CUP 8702 - Istanza per il rilascio del Provvedimento Autorizzatorio Unico Regionale ai sensi dell'art. 27 bis del D. Lgs. n. 152/2006 e ss.mm.ii. per il *“Progetto di modifica sostanziale di impianto stoccaggio rifiuti pericolosi e non pericolosi D15 R13 e recupero R12 R4 e R3 rifiuti non pericolosi sito nel Comune di Albanella alla loc. Borgo San Cesareo”* - Ditta RICICLA CAMPANIA S.R.L.

Resoconto della seduta del 08.04.2022 con Rapporto Finale

RAPPORTO FINALE

Figura 5.2.2 – Particolare costruttivo pavimentazione

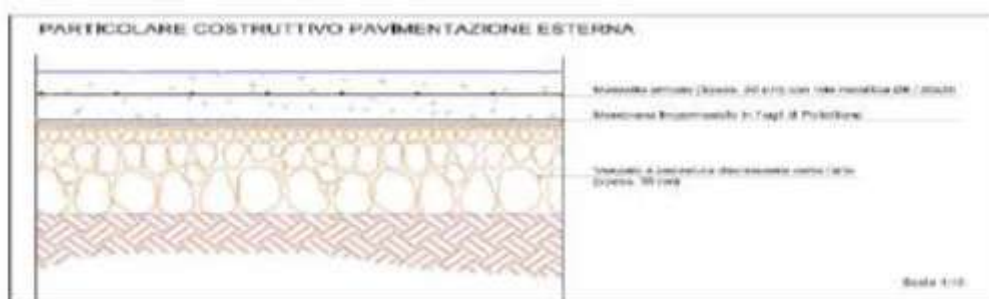
L'area in cui si svolge l'attività di conferimento e messa in riserva è interamente pavimentata, dunque impermeabile. Questa caratteristica e la descrizione dell'attività di recupero in oggetto, consentono di affermare quanto segue:

- La presenza di pavimentazione impedirà il contatto diretto tra i rifiuti ed il suolo e sottosuolo sottostanti;
- L'attività di recupero non prevede l'utilizzo e lo stoccaggio di sostanze pericolose in aree scoperte;
- Le acque di dilavamento dei piazzali scoperti sono raccolte e convogliate ad un sistema di trattamento;
- Si effettua una verifica, con cadenza periodica, dello stato di manutenzione della pavimentazione al fine di certificare la tenuta della stessa.

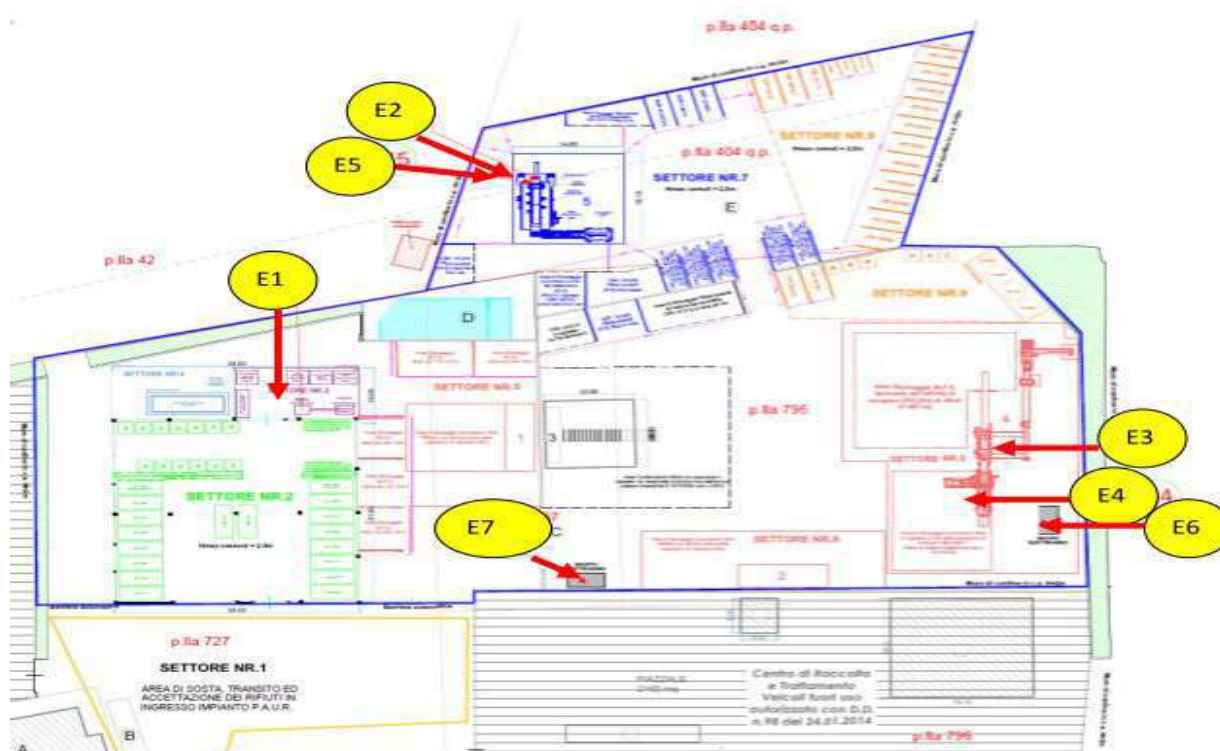
Dall'esame dello stato dei luoghi si desume che la pavimentazione esterna del Settore n.1 si trova in buono stato e non c'è compromissione con la componente suolo ed inoltre è previsto un Piano di Controllo e Manutenzione della pavimentazione.

Per quanto riguarda la pavimentazione presente nell'impianto PAUR adibito allo stoccaggio dei rifiuti la pavimentazione è impermeabile di tipo industriale realizzata con cls autocompattante che permette la separazione dei rifiuti dal suolo sottostante e una perfetta tenuta contro gli attacchi chimici dei rifiuti.

Inoltre l'area ha una pendenza tale da convogliare gli eventuali liquidi in apposite canalette e in pozzetti di raccolta con successivo recapito in un impianto di depurazione.
